CONSELHEIROS: Heloísa Melo Moura - IAB-DF e Pedro de Almeida Grilo – CAU/DF.

PROCESSO Nº: 00390-00002339/2020-38

ASSUNTO: Projeto de modificação sem acréscimo do edifício Touring Club do Brasil

230 Imagem 11 – Planta do térreo inferior, com fechamentos em vermelho. O trajeto de passagem urbana foi destacado
231 em azul.

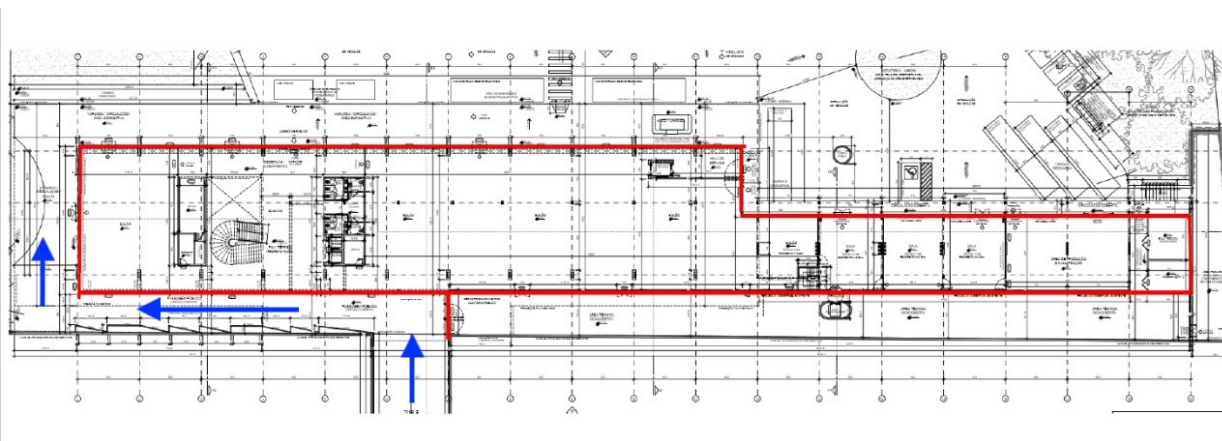
222 Tal passagem se dava tradicionalmente através de um túnel subterrâneo de 10m de
223 largura que conecta a praça do CONIC (setor de diversões sul) ao térreo inferior do edifício
224 Touring, originalmente aberto na forma de um pilotis. Contudo o projeto de reforma propõe o
225 desvio do caminho original para a esquerda, em direção a plataforma rodoviária, com o
226 consequente prolongamento do percurso e a redução de sua largura de 9,9m para
227 aproximadamente 4,10m no trecho desviado. Dessa forma, ao invés do pedestre atravessar
228 o prédio em linha reta, ele é obrigado a rodeá-lo, conforme figura a seguir.

233 Tal intervenção reduz a vocação de conector urbano do edifício e tem o potencial de
234 gerar insegurança por formar um ponto cego ao fim da passagem. Ademais, perde-se a
235 oportunidade de se realizar uma ligação direta e franca entre o túnel existente e a frente da
236 edificação. Isso poderia ser realizado, por exemplo, por meio do emprego de *pilotis*.

- 262 1. A apresentação de um estudo de conexão direta entre a passagem existente e a
263 fachada leste do edifício;
- 264 2. Que se mantenha a integridade material do muro ao fundo do edifício, visa a coesão
265 formal com o conjunto edificado da Rodoviária do Plano Piloto.
